島根原子力発電所2号炉 竜巻影響評価について (コメント回答)

令和元年9月
中国電力株式会社

審査会合における指摘事項に対する回答【No.1】(1/3)

竜巻検討地域における竜巻の観測記録（F1より大きい竜巻）

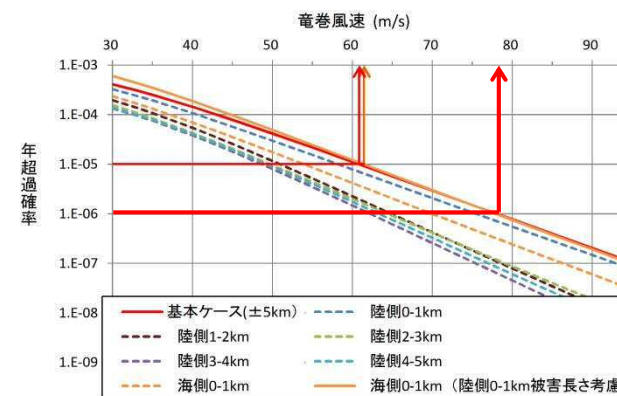
■ 指摘事項（審査会合R1.6.27）
 基準竜巻の最大風速 V_B 及び設計竜巻の最大風速 V_D の設定において考慮している将来的な気候変動等について、 V_B と V_D の関係を踏まえ、設計としてどの時点で考慮すべきか検討し説明すること。

- ✓ 竜巻検討地域における過去最大竜巻は気象庁「竜巻等の突風データベース」によるとF2である
- ✓ F2における風速は50～69m/sであることから、風速範囲の上限値69m/sを V_{B1} と設定

資機材・車両の飛来物発生防止対策エリアの変更前後

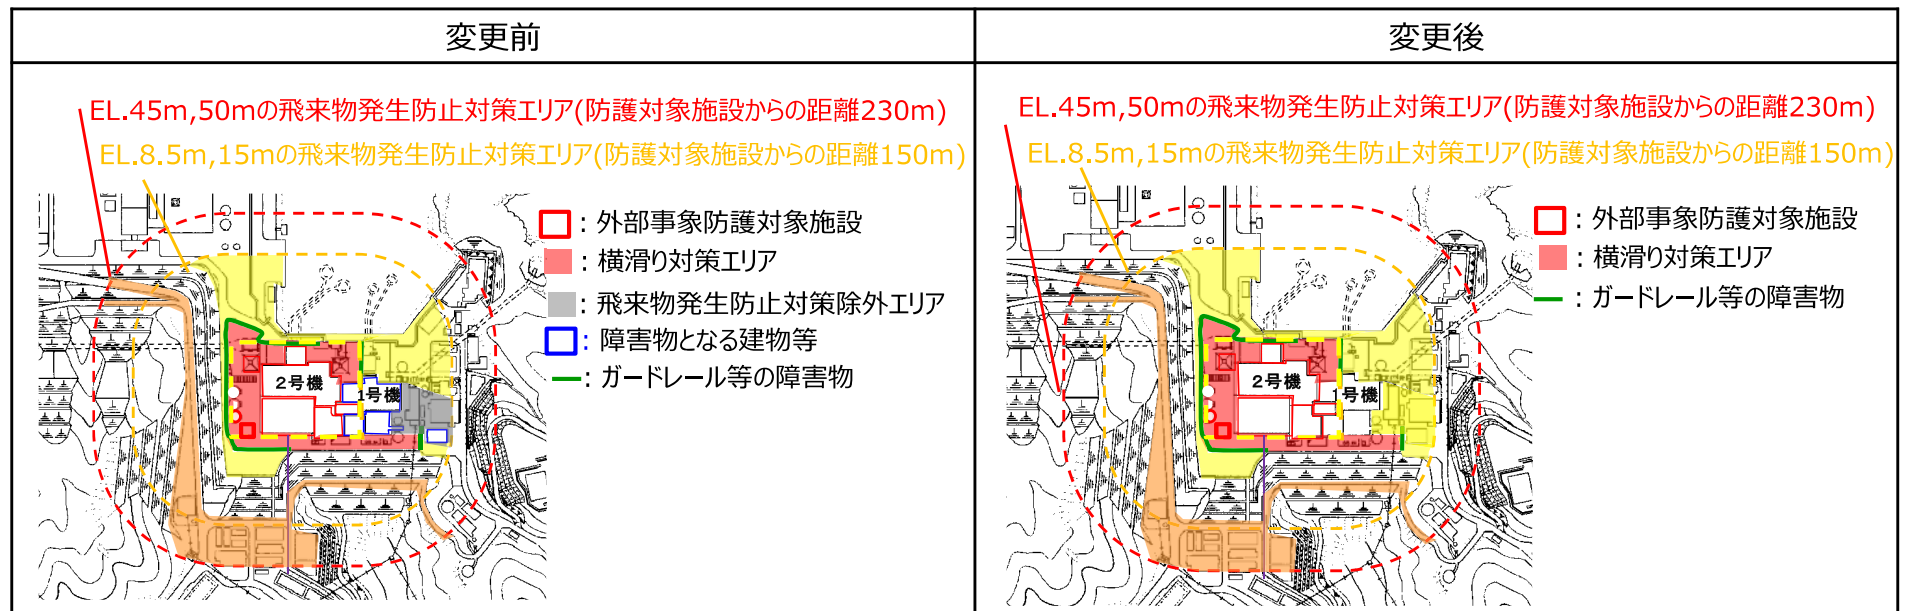
障害物となる建物としている建物の高さは設置許可，工事計画認可等の申請書で担保することを検討し説明すること。また，障害物となる建物としている1号機の建物については，1号機の廃止措置計画も踏まえて説明すること。

障害物となる建物として，管理事務所2号館，1号炉原子炉建物，タービン建物及び廃棄物処理建物を考慮していたが，一般的な事務棟である管理事務所2号館は「実用発電用原子炉及びその附属施設」とは位置付けておらず設置変更許可や工事計画認可の申請書で担保することが難しいこと，また，1号炉は廃止措置中であり将来的には建物を撤去することから，飛散する物品に対して建物を障害物として考慮せずに飛来物発生防止対策エリアを設定し，新たに飛来物発生防止対策エリアとなった範囲も含め固縛等の飛来物発生防止対策を実施することとする。

プレハブ小屋(軽量大型機材)の飛跡
(諸元：長さ7.2m 幅27m 高さ3.4m，質量7,500kg，
最大風速92m/s，地上からの初期高さ0m)

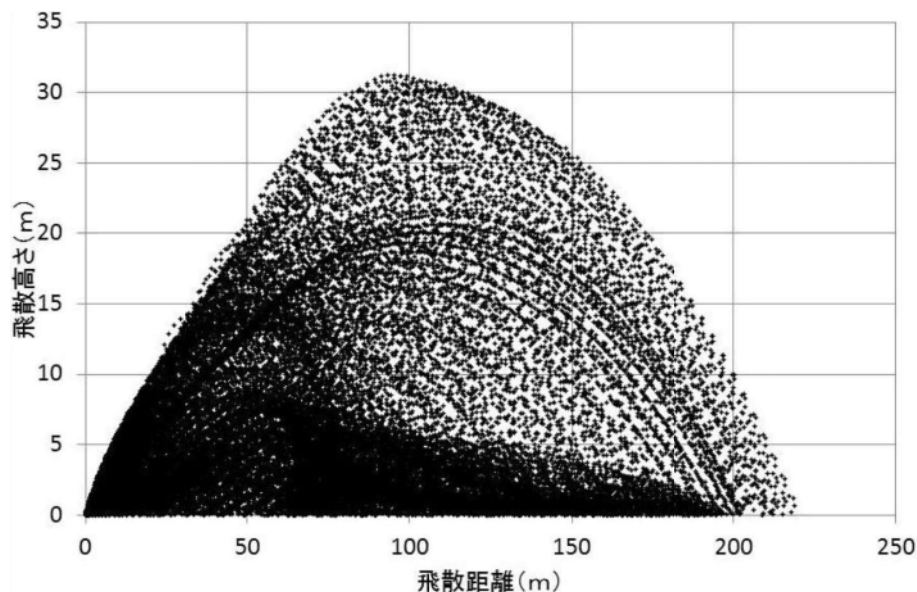
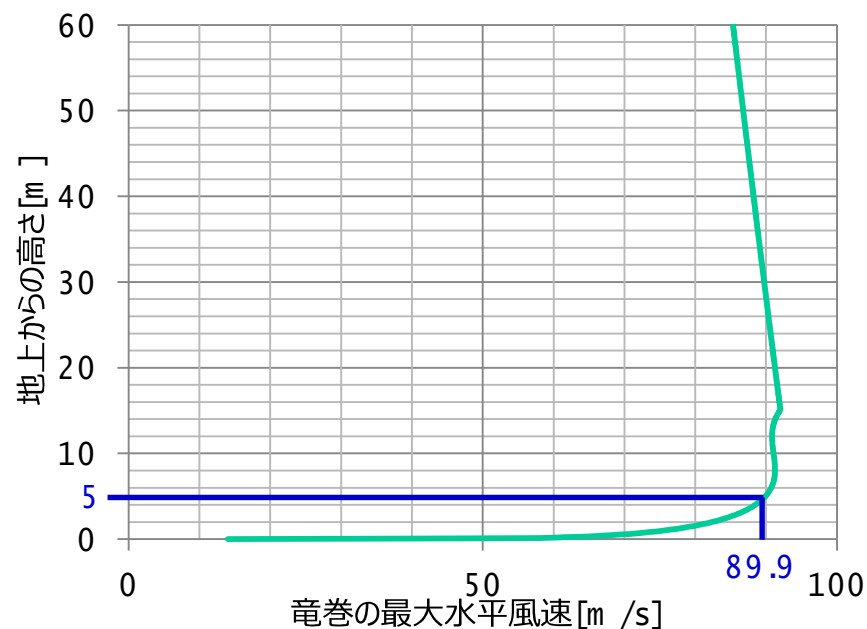
地表面付近の風速場の不確定性と地上からの初期高さの感度解析結果の関係を踏まえ、飛散解析を妥当とする根拠について、詳細に説明すること。

「資機材・車両」や「軽量大型機材」に分類されるような表面積及び物品高さ大きい物品は、地面効果による揚力の影響により高く浮上すること及び地上からの初期高さ0mとした方が地上からの初期高さ5mより長時間設計竜巻の最大風速程度の強い風を受けることが要因で飛散距離が大きくなったと考えられる。

プレハブ小屋の例では、左図の通り飛散高さが最大で約30mとなっており、右図より地上からの高さ30mでは、90m/s程度の強い風を受けることになる。

従って、飛来物発生防止対策エリアの設定に対して、地表面付近の風速場の不確定性の影響は小さく、地表面に設置した物品に対する飛散解析結果を用いることは妥当であると考えられる。

地上からの初期高さの感度解析結果

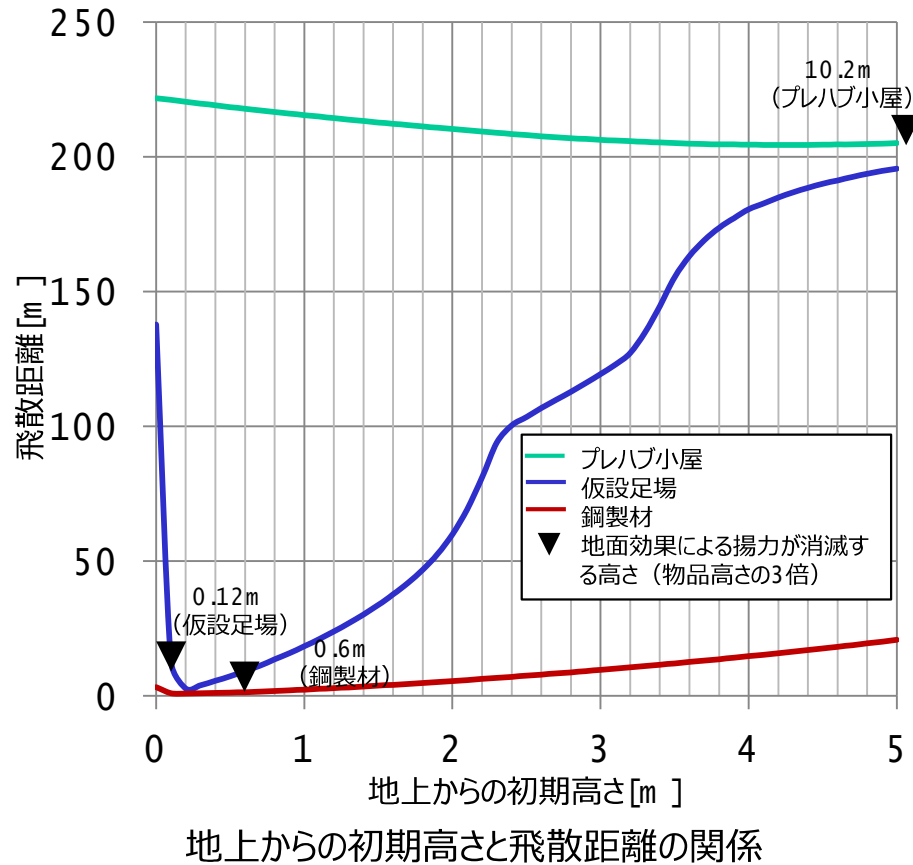
塊状以外の代表的な想定飛来物についても、地上からの初期高さに係る感度解析結果を示すこと。

| 対象物品 | 感度解析結果及び考察 |
|-------------|--|
| プレハブ小屋 (塊状) | 【結果】地上からの初期高さの増加に伴い、飛散距離が減少 【考察】地上からの初期高さの増加に伴い、物品に作用する初期風速も増加するが、地面効果による揚力の減少の影響の方が大きい |
| 仮設足場 (板状) | 【結果】地上からの初期高さ約0.1mまでは、地上からの初期高さの増加に伴い、飛散距離が減少し、その後は、地上からの初期高さの増加に伴い、飛散距離が増加 【考察】地上からの初期高さ約0.1mまでは、物品の地上からの初期高さの増加に伴い、地面効果による揚力が減少するためであり、その後は、地面効果による揚力が消滅するが、鋼製材 (棒状) よりも空力パラメータが大きく、地上からの初期高さの増加に伴い、物品に作用する初期風速が増加し、流体抗力が増加するため |
| 鋼製材 (棒状) | 【結果】地上からの初期高さの増加に伴い、飛散距離が徐々に増加 【考察】鋼製材 (棒状) は物品高さが低いいため地面効果による揚力の影響を受けにくく、仮設足場 (板状) よりも空力パラメータが小さいことから、地面効果による揚力が消滅した後も竜巻風速により加速されにくい |

仮設足場 (板状) 及び鋼製材 (棒状) は地上からの初期高さの増加に伴い飛散距離も大きくなる傾向が確認されたが、これらを含め構内の現地調査等で確認された板状、棒状の物品は、飛散した場合の影響が設計飛来物以下であることを確認しており、飛来物発生防止対策エリアの設定に影響しない。
